**Avis délibéré de la mission régionale d'autorité environnementale
sur la mise en compatibilité du plan local d'urbanisme (PLU) de la
commune de Lempdes-sur-Allagnon (43) dans le cadre de
l'extension du parc d'activité Sud-Auvergne pour accueillir une
unité de transformation du bois**

Avis n° 2023-ARA-AUPP-1335

Avis délibéré le 5 décembre 2023

Figure 1: Schéma d'implantation du projet et du process simplifié de fabrication. Source : Rapport de présentation, page 16.

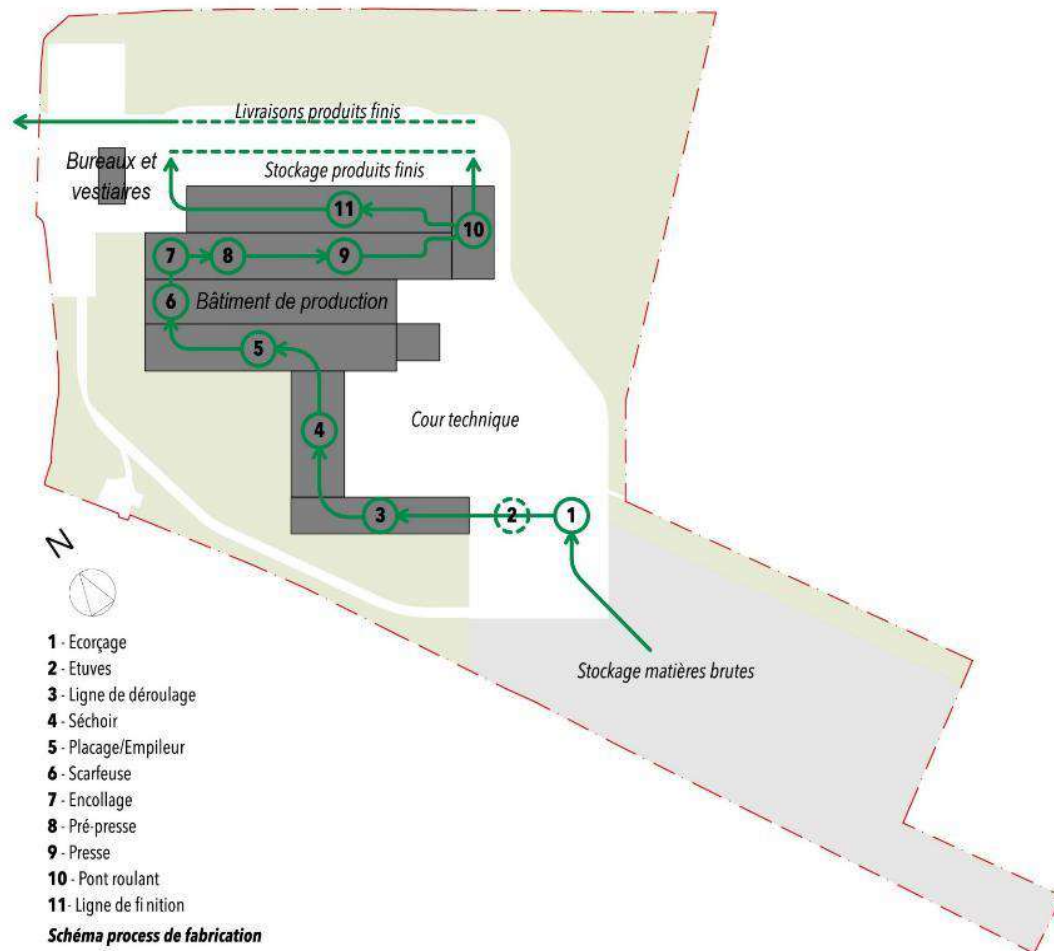
Comme vu au 2.4 du présent avis, le dossier ne présente pas de solution de substitution. En l'occurrence, au regard du schéma d'implantation projeté du projet, il apparaît que des larges zones sont inoccupées sur un croissant allant du nord au flanc est. La mobilisation de ces zones permettrait de réduire le besoin en extension de l'urbanisation.

L'Autorité environnementale recommande de revoir le règlement graphique après avoir approfondi l'analyse des scénarios d'implantation de manière à optimiser l'utilisation du foncier et ainsi réduire le besoin d'extension de la zone.

Figure 2: Évolution prévue du règlement graphique du PLU. Source : rapport de présentation, page 76.

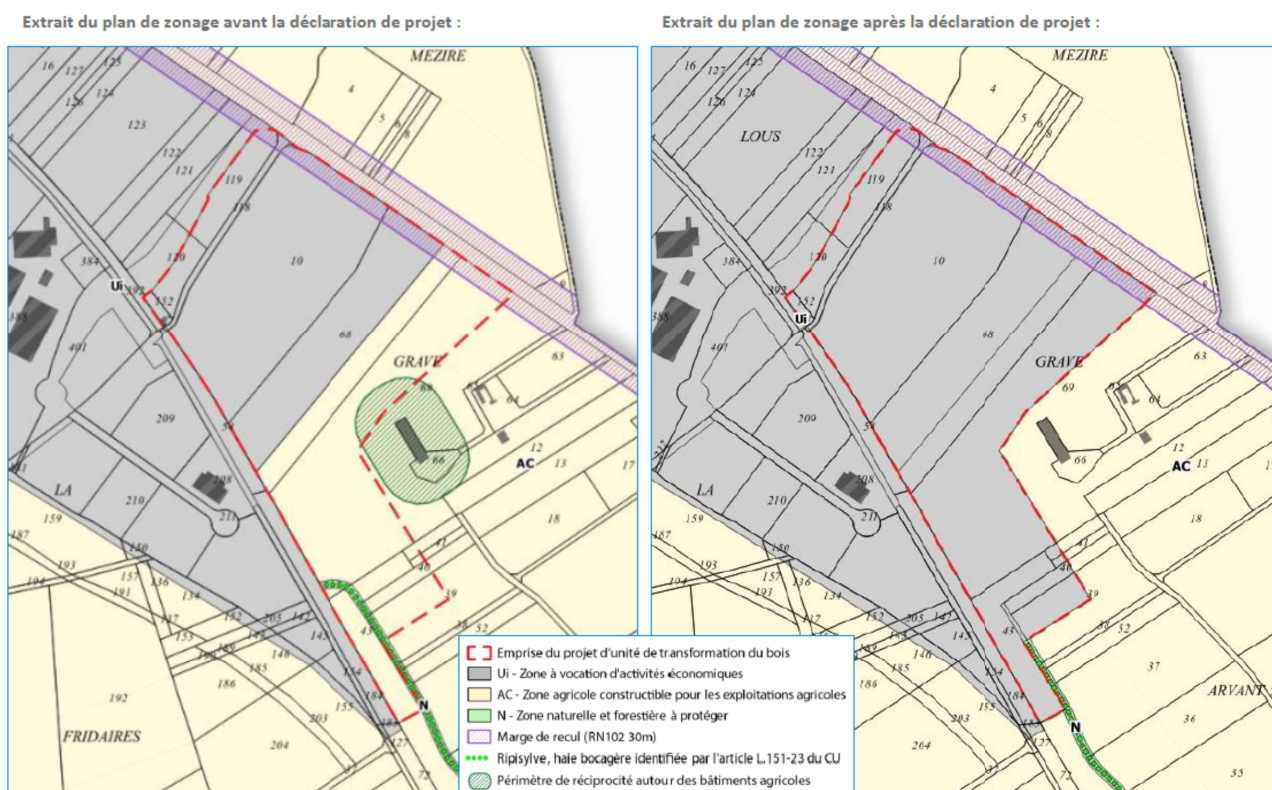
Ceci conduit le pétitionnaire à étendre le parc d'activités et à détruire une partie de la prescription particulière « ripisylve, haie bocagère ». Ainsi, la localisation prévue de l'aire de stockage des grumes au sud-est de la parcelle concourt à la nécessité de l'extension de la zone, alors que d'autres solutions auraient pu être envisagées.
